Dodatek č. 1 ke smlouvě o dílo

„Rekonstrukce střechy (U1 a U7) v areálu Základní školy Gen. Janka“
ze dne 25.03.2024 ev. č. S/0132/2024/OI

Změnový list

Název a evidenční číslo stavby: **"Rekonstrukce střechy (U1 a U7) v areálu Základní školy Gen.Janka"** Název stavebního objektu/provozního souboru (SO/PS): **SO 05.a - PAVILÓN UČEBEN U1, SO 01 - VSTUPNÍ OBJEKT U7, SO 02 - ŠATNY U7**	Číslo SO/PS / / číslo změny SO/PS: **SO 05.a, SO 01, SO 02**	Číslo změny stavby: **ZL 01**

SO 05. a, b. c - DETAIL ATIKY;

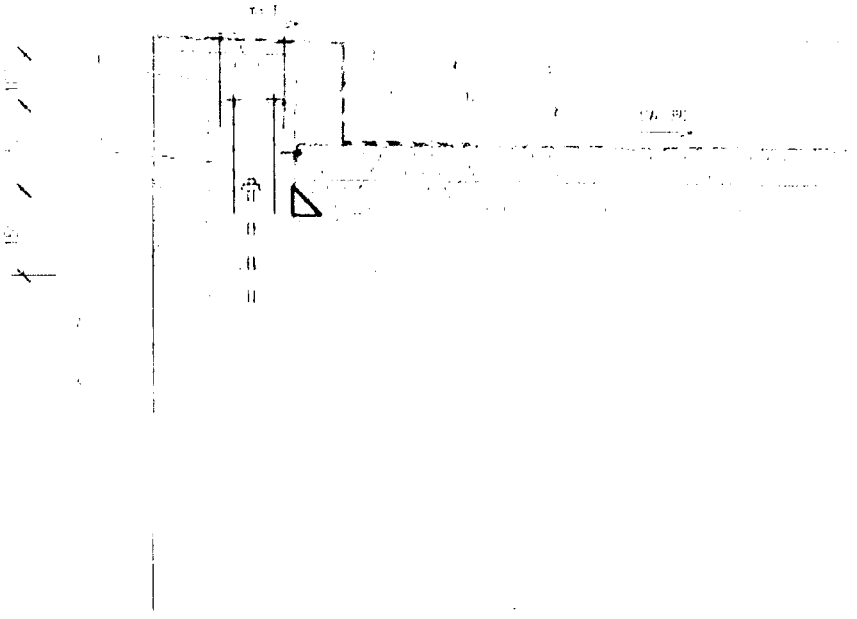
Popis: **1. SO 05.a, SO 01, SO 02 -** Změna skladby nové atiky střešního pláště, dle nového detailu atiky v příloze. **2. SO 05.a** Vyspádování střešního pláště u vpustí v rozsahu 6x6 m * 3 sekce. **3. SO 01** - navýšení atiky o třetí trám. **4. SO 01** - Zateplení pod mozaikou. **5. SO 05.a, SO 02** Zednická úprava kolem dešťových svodů.

Odůvodnění změny: **1.** Odzkoušené a funkční jednodužší řešení navýšení atik. 2.Nedostatečné spády původního střešního pláště. **3.** Nedostatečná výška atik pro spádové klíny. **4.** Po demontáži atikových plechů bylo zjištěno, že původní mozaika je provedená přímo na stěnu a novou mozaiku není možné udělat přímo na navýšenou atiku (hranol). **5.** Je požadováno napojení střešní vpusti pod stropem. Z důvodu obezdění je nutné vybourat a znova zednicky zapravit.
